Commune
De MEGÈVE

REVISION GÉNÉRALE PLU

Compte rendu de réunion avec les Personnes Publiques Associées et Consultées

5 avril 2024

extrait du Géoportail de l'urbanisme

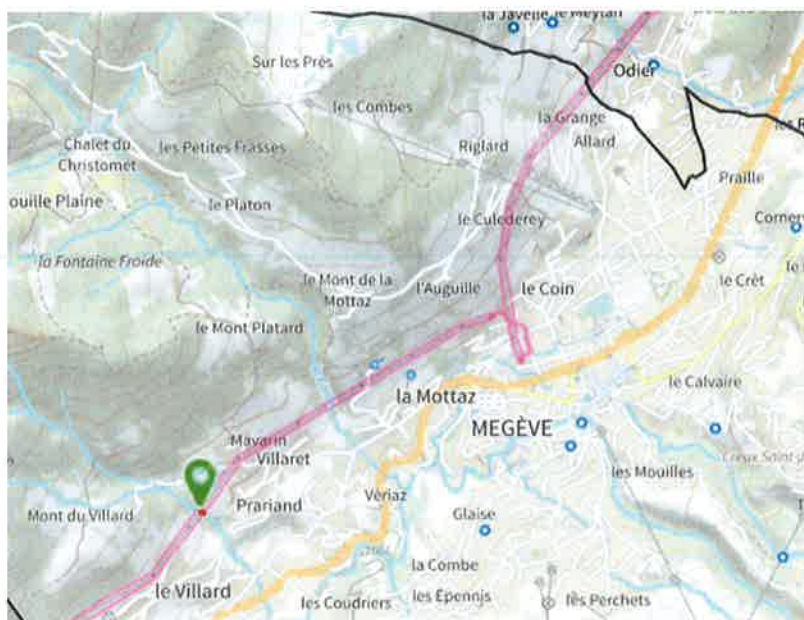
- De disposer d'un règlement adapté aux infrastructures RTE.

- Il sera précisé dans la définition de la sous-destination « locaux techniques et industriels des administrations publiques et assimilées » que les ouvrages de RTE en font bien partie.
 - Pour les exhaussements et affouillements de sols : le règlement précise bien « *Les dispositions ci-dessus qui concernent les mouvements de sol nécessaires à des constructions ou installations autorisées ne s'appliquent pas aux équipements d'intérêt collectif et services publics, pour la réalisation desquels les exhaussements et affouillements de sol ne sont pas réglementés* ».
 - Pour les dispositions des articles 4, 5 et 6 du règlement de chaque zone, des dérogations ont été mises en place à l'exception des postes EDF sur certains articles (retraits vis-à-vis des limites séparatives, hauteur).
- De s'assurer que les ouvrages RTE ne soient pas compris dans des EBC, au niveau de la liaison 63 kv

NO 1 Arly-Megève.

Réponse de la commune : L'emprise des EBC est fortement diminuée par rapport au PLU de 2017. Le repérage des boisements en question perdure mais au titre de l'article L. 151-23 du Code de l'urbanisme, donc avec un règlement adapté. Il sera bien précisé une dérogation pour Les travaux liés au fonctionnement et à l'entretien des ouvrages de distribution et/ou de transformation d'électricité.

Nota : les EBC sont en revanche maintenus sur les îlots de sénescence.
